## VERIFICA DI ASSOGGETTABILITÀ ALLA V.I.A. (ai sensi dall'art. 20, Titolo III, Parte II del D. Lgs. 152/2006 e s.m.i.)

**IMPIANTO MANNARI SRL**  
VIA OMBRONE n. 21 – PIOMBINO (LI)

### INTEGRAZIONI ALLO STUDIO DI IMPATTO AMBIENTALE

Rif: nota della Regione Toscana [ID 2375] Art. 19 D. Lgs. 152/2006 e art. 48 L.R. 10/2010 - Richiesta di integrazioni e chiarimenti.

*Figura 18: Planimetria con particelle catastali di riferimento, strada e aree a verde.*

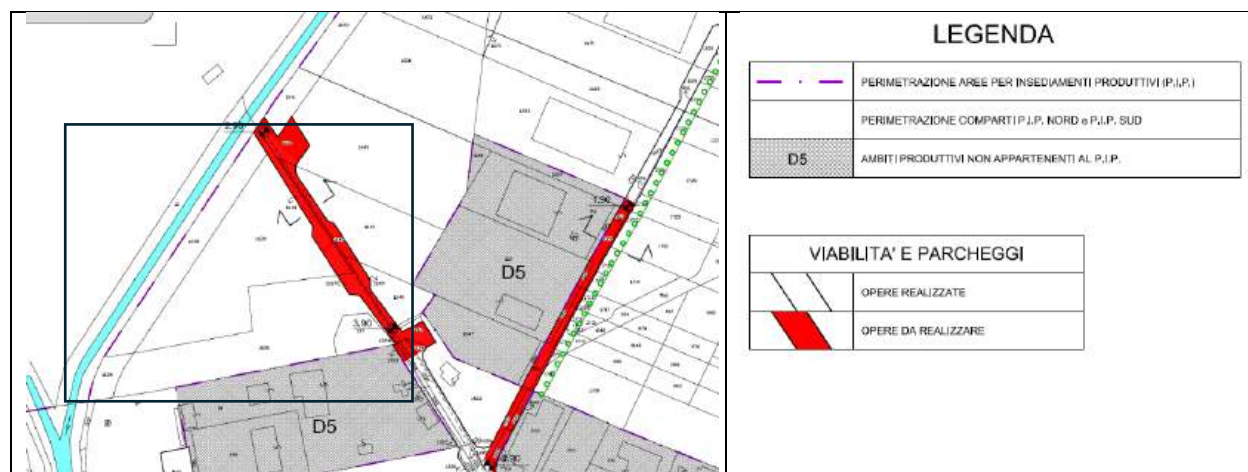
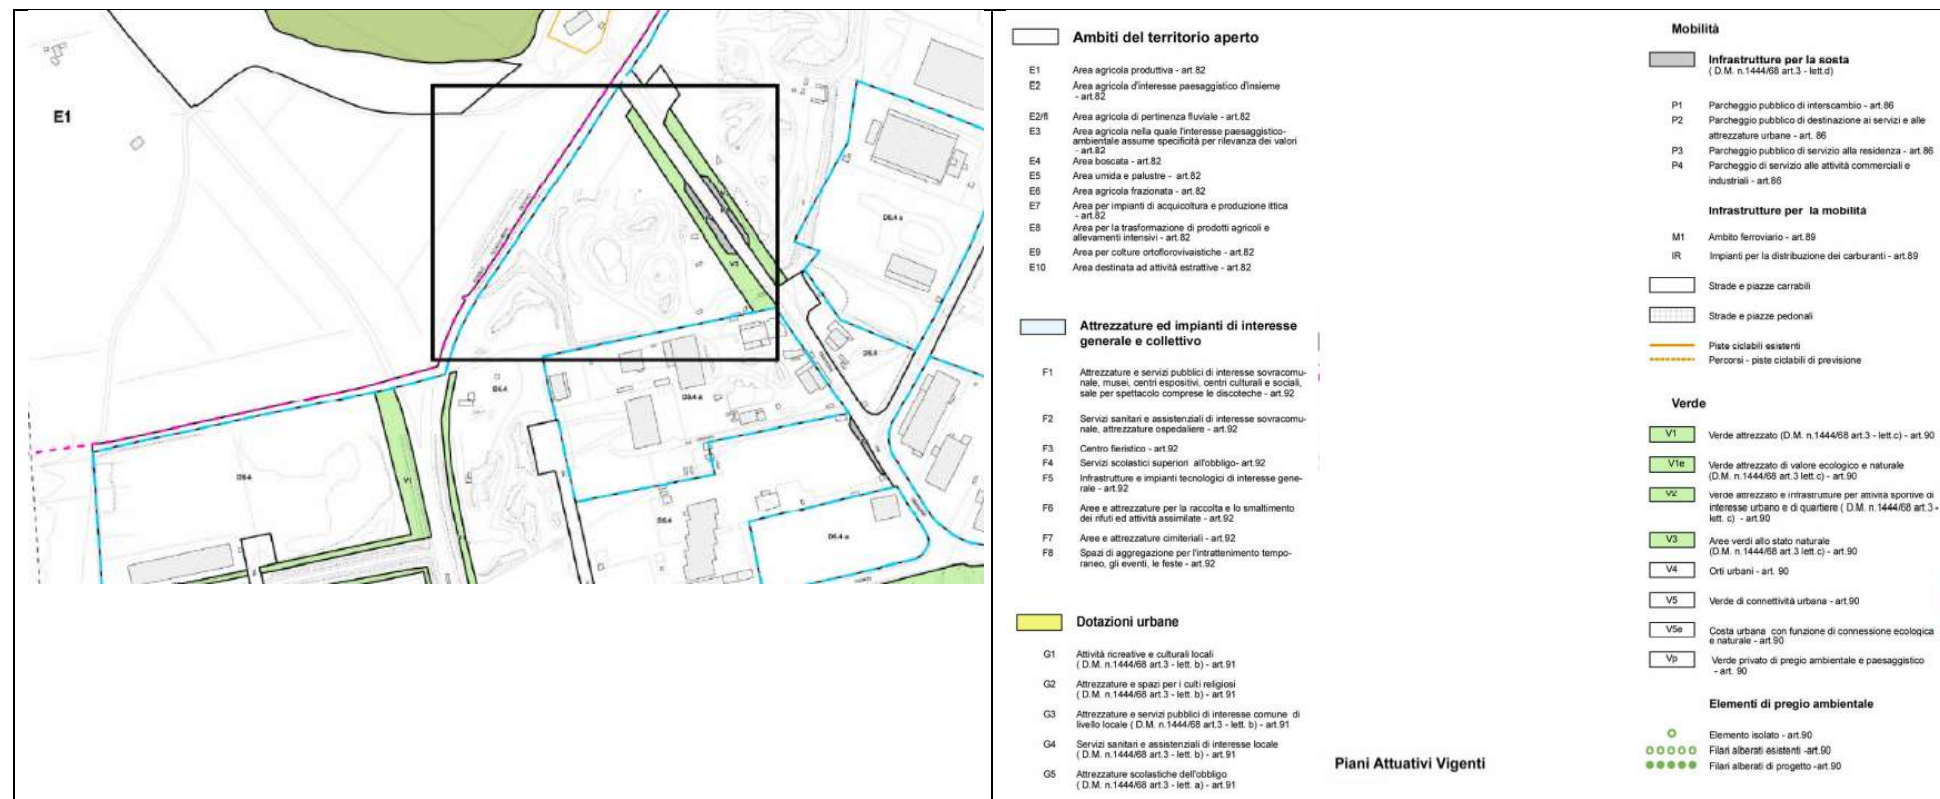
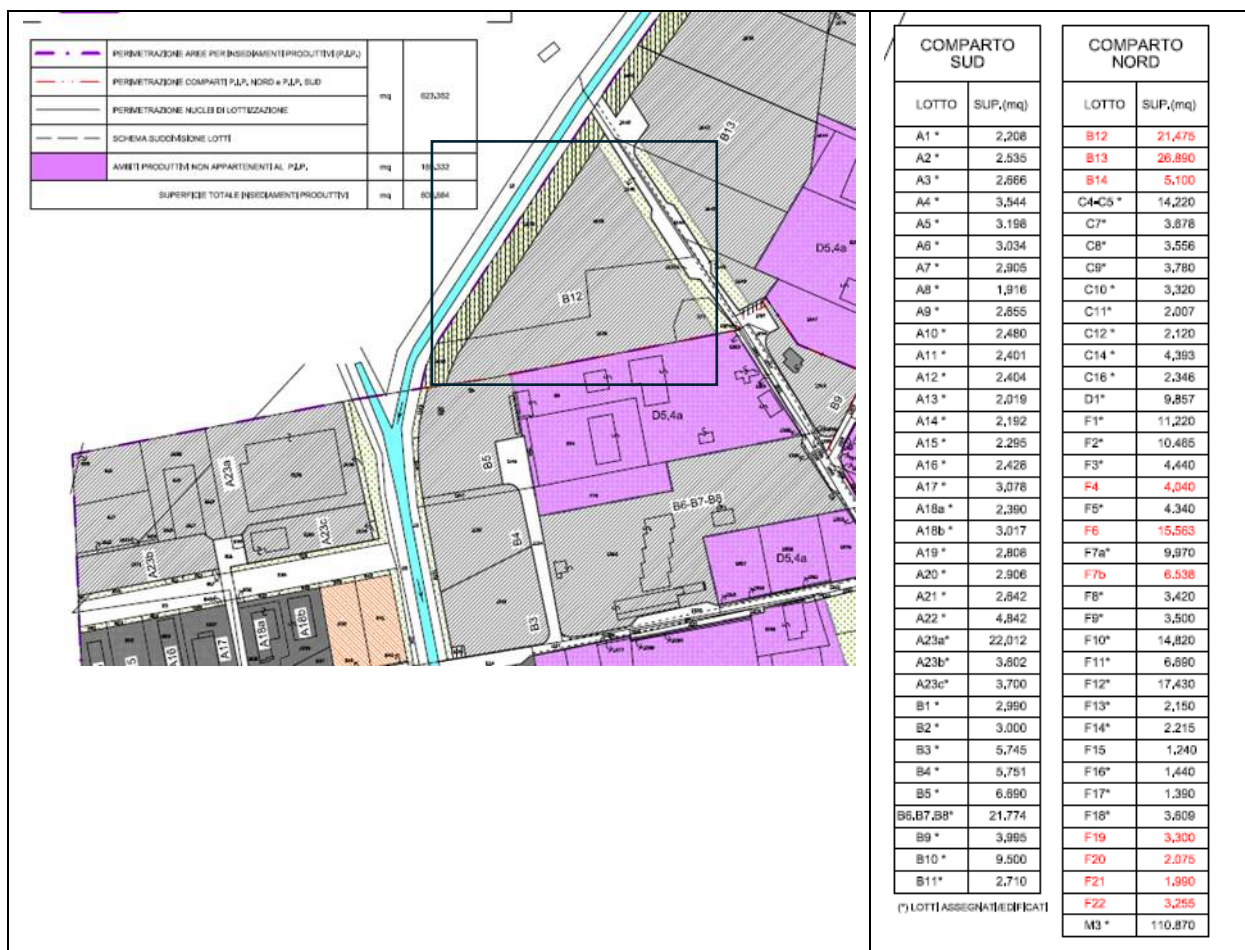
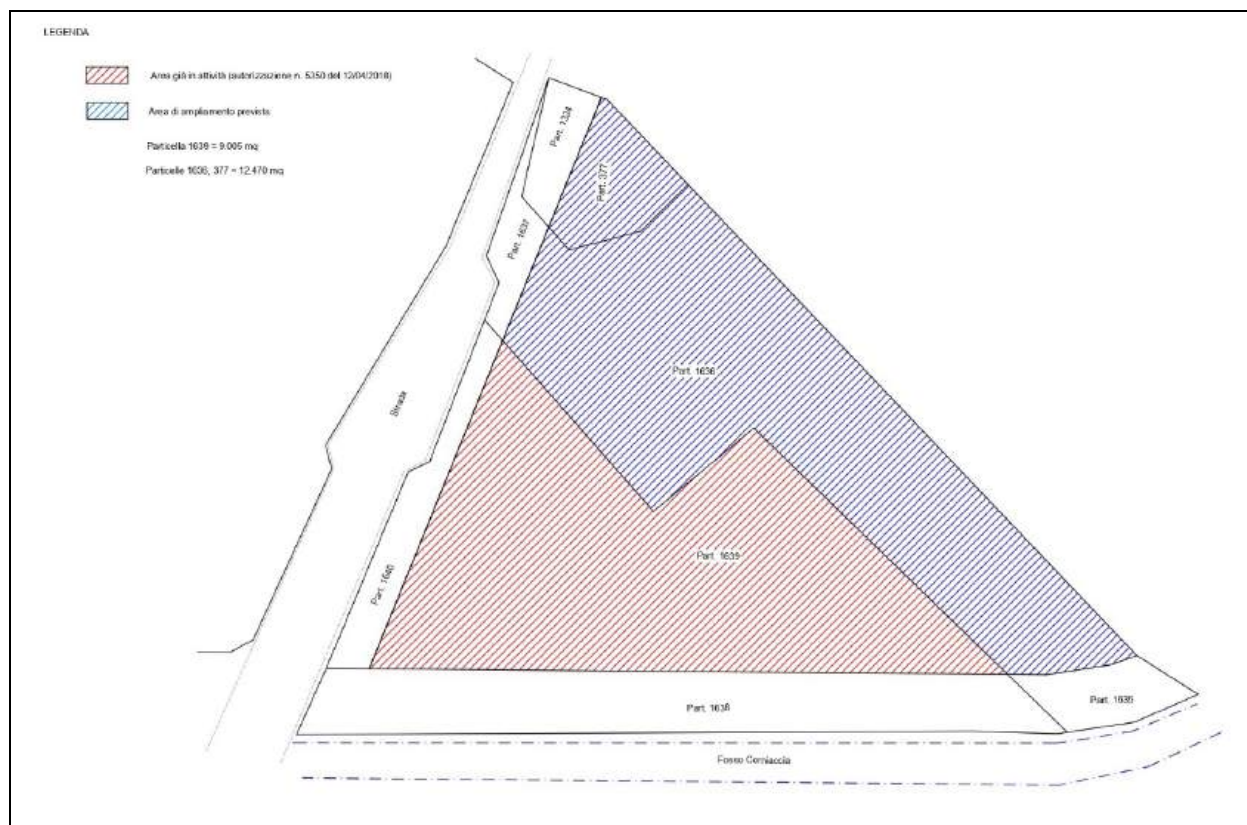
- “...il NTV ritiene di richiedere al Proponente: una planimetria che indichi in modo chiaro i confini del lotto in relazione al perimetro del “Piano per gli Insediamenti Produttivi” (approvato con D.C.C. n. 70 del 05/06/2015) comprensive delle aree a verde situate lungo il confine del lotto attestanti sulla viabilità pubblica, le particelle catastali di riferimento, nonché il sovrapposto tra l'impianto autorizzato con DD. 5350 del 12/04/2018 e l'impianto di previsione. Si rilevano altresì incongruenze con la pratica edilizia 720/2024 depositata per la realizzazione della platea di fondazione dell'impianto misto cementato e calcestruzzo non strutturale;”

Pertanto, la superficie complessiva, comprensiva delle aree oggetto di ampliamento e delle modifiche all'impianto, sarà di 21.475 m<sup>2</sup>, includendo le particelle 1639, 1636 e 377 del lotto B12, di proprietà del Comune di Piombino.

Di seguito viene fornita la cartografia delle strade e la planimetria, che evidenzia l'area di ampliamento del progetto e l'area già in uso e operativa dell'impianto.

Figura 19: Planimetria con le superfici impermeabili e permeabili.

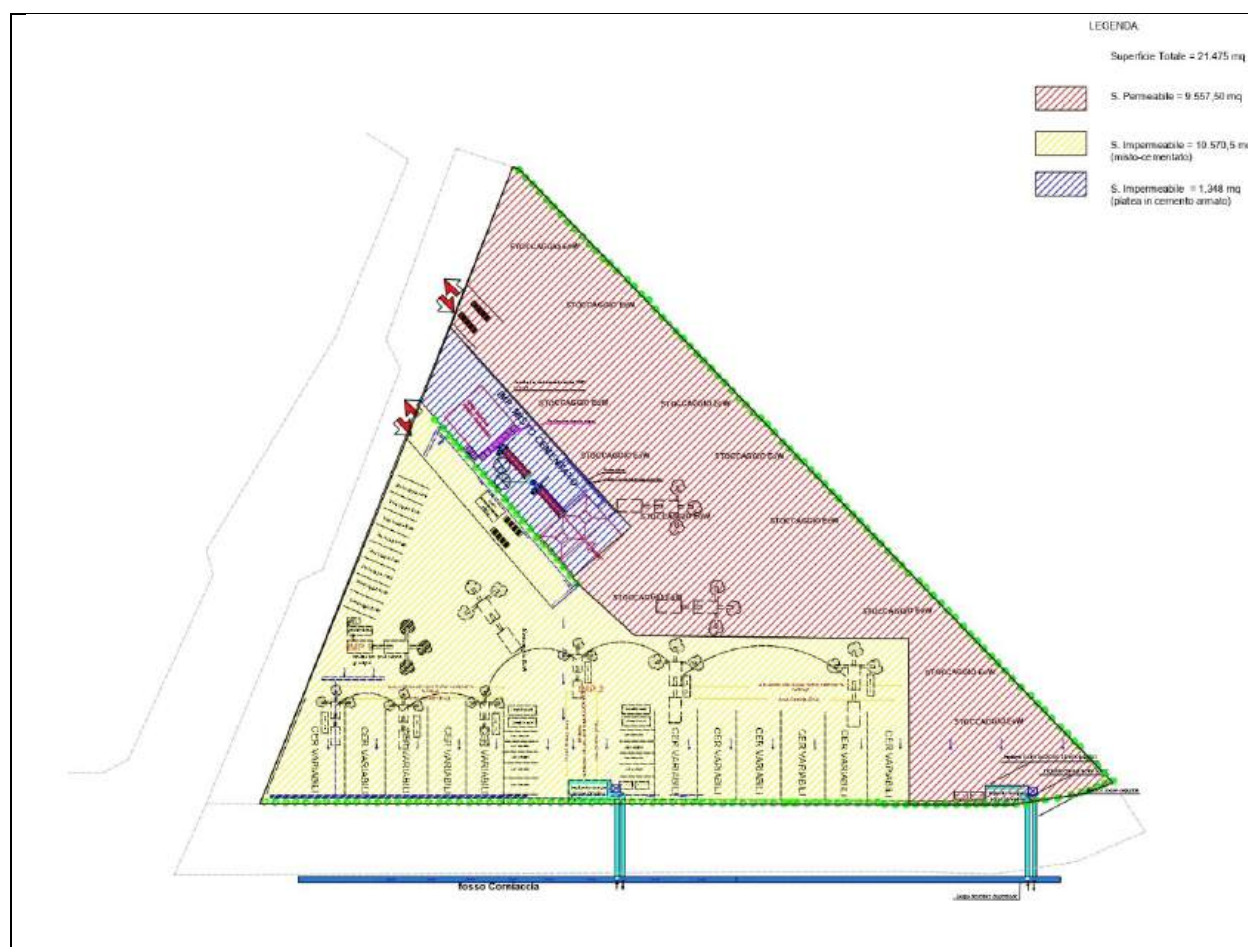
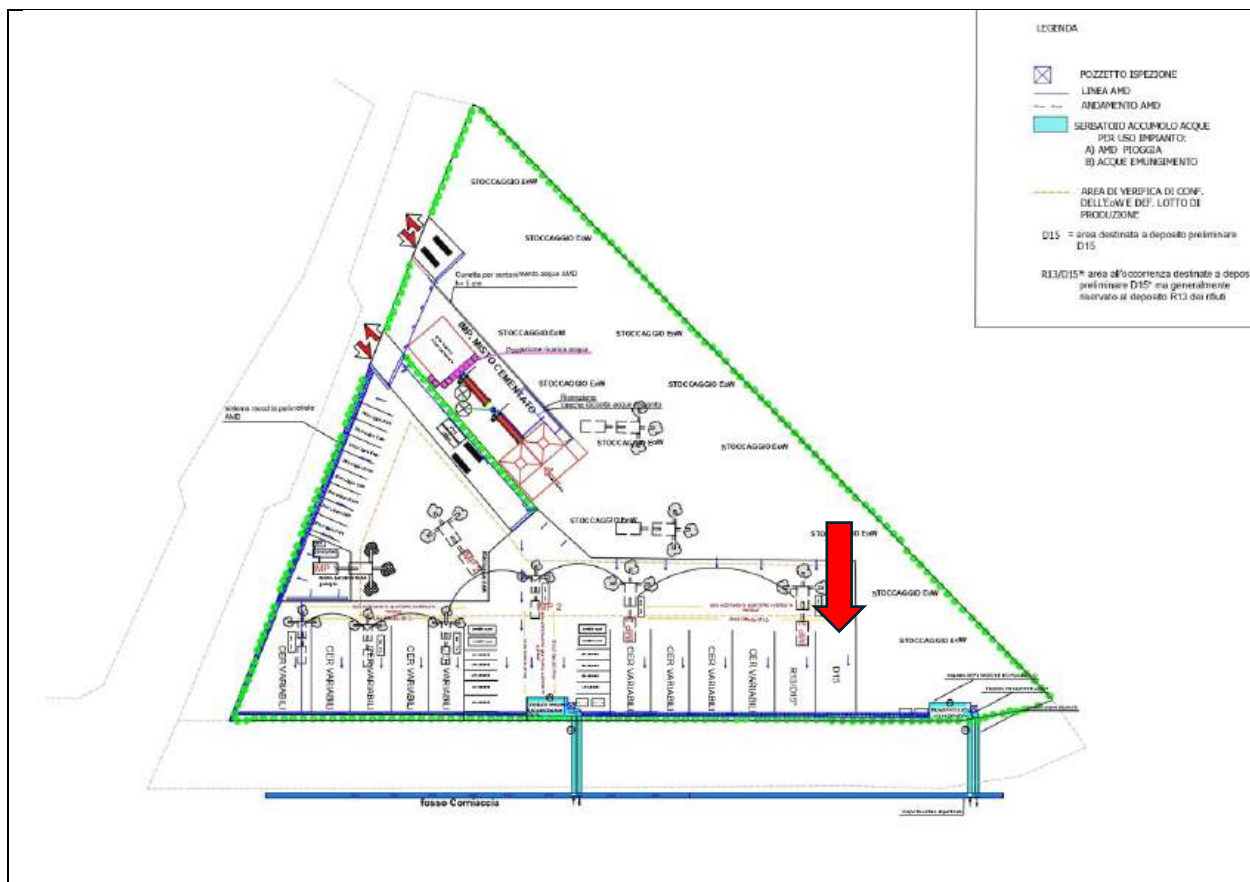
- “...il NTV ritiene di richiedere al Proponente: chiarimenti in merito alla tipologia di impermeabilizzazione del terreno riportata nella tavola “Planimetria impianto – Gestione aree” (TAV. I02), tenendo in considerazione che l'art. 6-bis “Localizzazione delle aree in alcuni casi particolari” del “Regolamento per la concessione in diritto di superficie e per il trasferimento in proprietà delle aree comprese nei piani per insediamenti produttivi” approvato con D.C.C. N. 35 del 27/03/2020, non ammette la modifica permanente del suolo per i lotti a destinazione artigianale – industriale e depositi in contratto di locazione.”

All'interno dell'impianto sono state evidenziate le aree destinate alle attività D15, con una eventuale opzione di ampliamento, area adibita a R13/D15, relativa al deposito preliminare D15 in caso di necessità, ma generalmente riservato al deposito R13 dei rifiuti. Inoltre, è stata individuata l'area dove avverrà il conferimento degli End of Waste.

Figura 24: Planimetria con ubicazione dei piezometri.

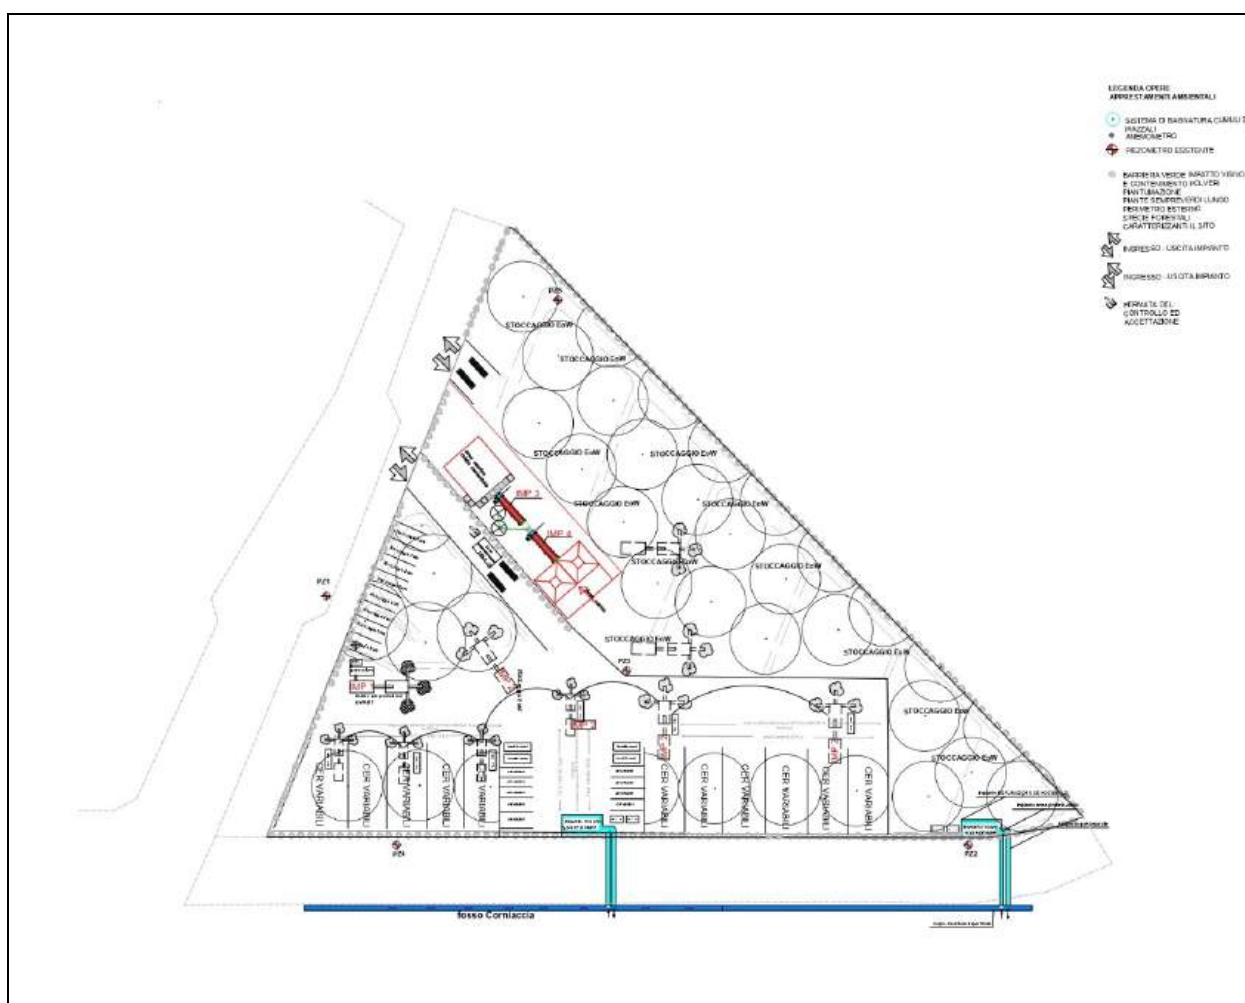
- *“Relativamente alle componenti “Suolo e sottosuolo” e “Acque superficiali e sotterranee” il NTV ritiene opportuno far presente che l’area dell’impianto in oggetto è nella “Banca dati dei siti interessati da procedimenti di bonifica e ripristino ambientale” di cui all’art. n. 251 del D. Lgs. 152/2006, identificato sul sito “SISBON – Sistema Informativo Siti Interessati da procedimento di Bonifica” con il Codice Regionale Condiviso “LI-1108”.  
Il NTV ritiene, per quanto sopra, di chiedere alla Soc. Mannari Srl, di valutare le potenziali interferenze tra la proposta di modifica dell’impianto e il procedimento in corso di bonifica e ripristino ambientale.”*

I piezometri sono posizionati all'interno dell'impianto e lungo il perimetro (come illustrato nella figura 24).
